1.1 CONCEPTO TÉCNICO No. CT:	**6868**
1.2 ÁREA:	Técnica y de Gestión
1.3 COORDINACIÓN:	Investigación y Desarrollo
1.4 REFERENCIA CRUZADA RADICADO FOPAE:	2013ER3141
1.5 RESPUESTA OFICIAL No.	**RO-62378**

2.1 SOLICITANTE:	CURADURÍA URBANA No. 3
2.2 PROYECTO:	KR 3A ESTE # 49-13 SUR
2.3 LOCALIDAD:	18. Rafael Uribe Uribe
2.4 UPZ:	55. Diana Turbay
2.5 BARRIO O SECTOR CATASTRAL:	Diana Turbay
2.6 DIRECCIÓN:	Carrera 3A Este No 49-13 Sur
2.7 CHIP:	AAA0011OERU
2.8 MANZANA CATASTRAL:	81
2.9 PREDIO CATASTRAL:	12
2.10 ÁREA (Ha):	0.0072(*)
2.11 FECHA DE VISITA:	Marzo 19 de 2013

Fotografía No. 1 Predio en donde se desarrollará el proyecto, ubicado en Carrera 3A Este No 49-13 Sur de la localidad de Rafael Uribe Uribe.

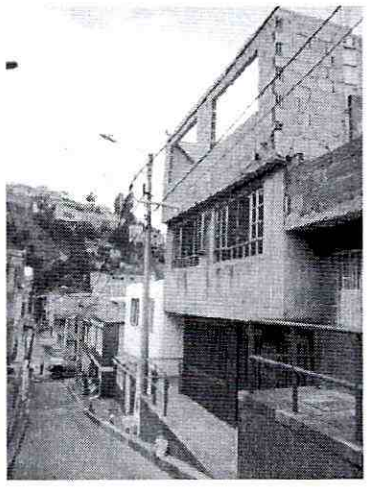
En el momento de la visita, en el predio objeto del presente concepto, se encontró una edificación de tres pisos de altura en mampostería simple, los dos primeros pisos se encuentran totalmente construidos mientras que el tercer piso se encuentra en proceso de construcción, adicionalmente no se encontraron evidencias de afectación por procesos de remoción en masa de carácter local, ni de carácter general en el área del proyecto o sus zonas aledañas. (Fotografía No. 1 y 2).
